**Рабочая группа по вопросам освещения
и световой сигнализации (GRE)**

**Предложение по дополнению 15 к поправкам серии 00
к Правилам № 91 (боковые габаритные огни)**

Представлено экспертом от Германии*

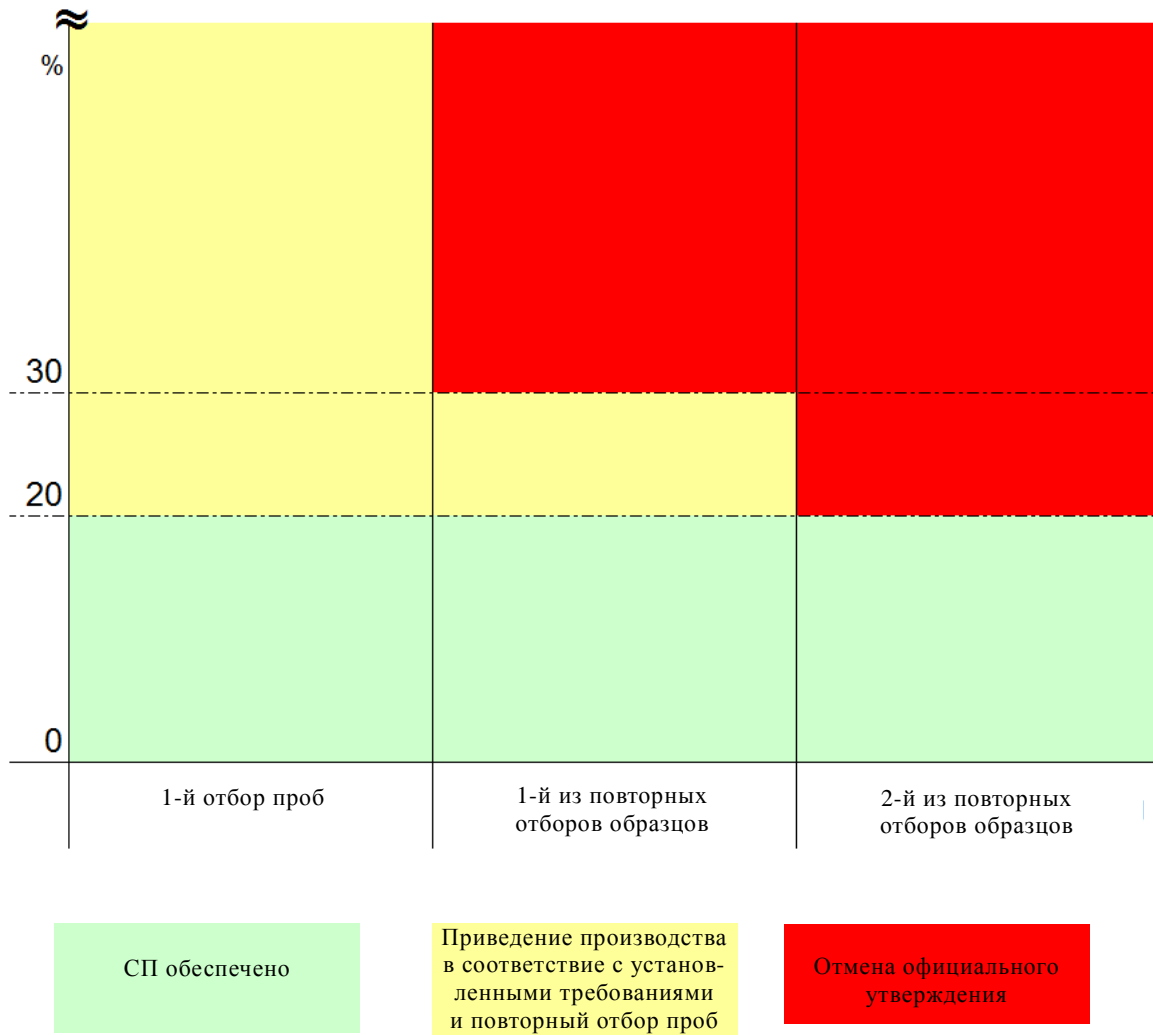
6. Процедура обеспечения СП в настоящее время описана в рамках четко структурированного поэтапного процесса (с ограниченным числом этапов), который позволяет изготовителю на первом этапе – в случае расхождений в измеренных значениях более чем на 20% – привести процесс производства в соответствие с установленными требованиями. Кроме того, процесс обеспечения

СП может быть завершен раньше, если первые две выборки полностью соответствуют техническим требованиям.

7. Этими предложениями предусмотрен "третий этап", на котором определяются условия отмены официального утверждения, когда после второго повторения данного процесса изготовитель оказывается не в состоянии надлежащим образом привести процесс производства в соответствие с установленными требованиями.

8. На прилагаемом рисунке проиллюстрирован этот поэтапный процесс.
